REF.: LICITACIÓN ABREVIADA N° 02/2024
“TECHADO PARA VERTEDERO DE SARANDÍ DEL YÍ”

ACLARACIÓN IV:

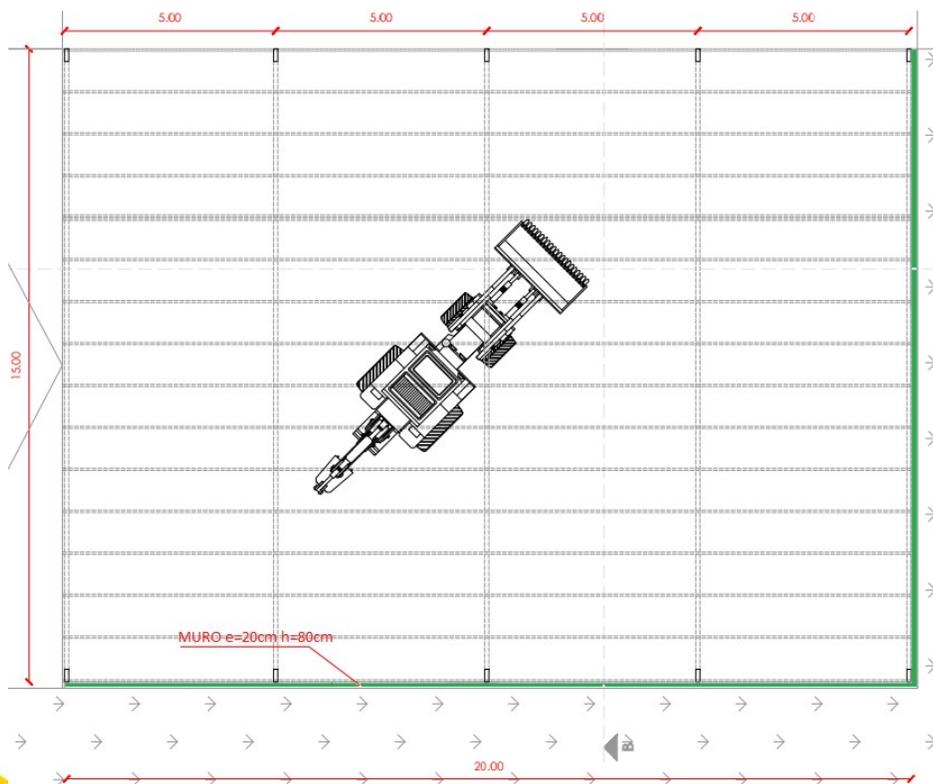
Consulta N°4.1

En el pliego y en el rubrado, se indica “En el perímetro señalado en láminas se deberá construir un muro de hormigón armado de espesor mínimo 20cm y altura desde pavimento terminado de 80cm.” Pagina 49, pero al ver la referencia de las láminas, no indica exactamente donde estaría el muro, y para poder sacar el metraje lineal más exacto.

Respuesta N°4.1

El perímetro correspondiente al muro de hormigón armado corresponde a las aristas de una fachada testera y una lateral, tal cual se señala en color verde en la imagen siguiente:
